### 質 問 回 答 書

年 度	令和6年度	
工事(業務)番号	第24000050号	
工事(業務)名	中消防署南分署宮前出張所新築工事.	
工事(業務)場所	和歌山市手平6丁目102番9	
質 問 事 項		回 答 事 項
<p>1. 堅樋について 設計では、①ガルバリウム鋼板 ②バンドレス工法 と記載がありますが、対象商品は、タニタハウジングの 丸たてと「たてといスッキリ」バンドレス金具しかないと思うのですが、こちらの商品は、木造用（高さ9m以下）と記載があり、RC造は使用不可のようですが、他社に設計の対象商品がありましたら参考メーカー及び品番など指示をお願いします。</p> <p>2. ライン工事 G-01/03 車椅子利用者 駐車区画について 溶融型白色のゼブラマークは、手摺壁があるため壁面より約50cmの部分が、施工できません。</p> <p>駐車区画を変更しますか。区画表示を変更しますか。使用材料を変更しますか。</p> <p>見積のできる詳細を指示をお願いします。</p>		<p>本設計では9m未満（8.7m）の高さで設計としており、バンドレス金具についてもRC造で使用可能です。</p> <p>現場での変更協議対象とします。 見積は見積用設計図書をもとに行ってください。</p>

年 度	令和6年度
工事(業務)番号	第24000050号
工事(業務)名	中消防署南分署宮前出張所新築工事.
工事(業務)場所	和歌山市手平6丁目102番9
質 問 事 項	回 答 事 項
1. 【設計書P36・設計図A-16】多目的便所床 300角磁器質タイルの仕様(参考メーカー、品番等)を御指示下さい。	(参考) 平田タイル XT-206V-3030同等品程度とします。
2. 【設計書P35・設計図A-17】男子便所 汚垂石仕様について、流通品では6mm(ハイドロセラ・フロアPU薄型)もしくは10mmテーパー付き(LIXILのセラミックステップ)です。どちらで積算すればよろしいですか。	(参考) TOTO ハイドロセラ・フロアPU薄型同等品で積算しております。
3. 【設計書P56】押出成形セメント板工事(ラムダ)のガルバリウム鋼板はカラーと考えてよろしいですか。	質問のとおりです。
4. 【設計書P56・設計図A-25】腰水切りは明細では0.5mmになっていますが詳細図では0.35mmとなっています。どちらが正でしょうか。	設計書の厚みについて記載が誤っています。A-25図を正として下さい。

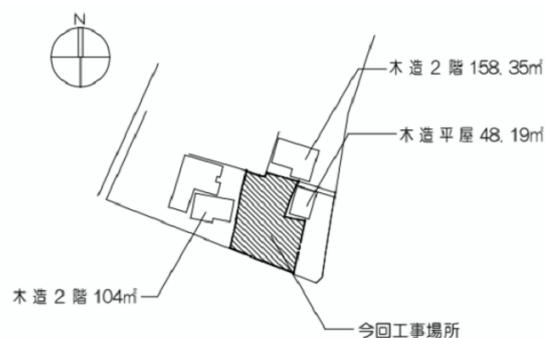
13. 【S-03図 8-2 S-13, 14図 S-22図】基礎梁上部増打ちについて、補強筋は構造配筋標準図(2)8-2土間コンクリート参照でしょうか、それとも雑詳細図増打ち配筋詳細図を参照でしょうか。

雑詳細図増打ち配筋詳細図を参照してください。
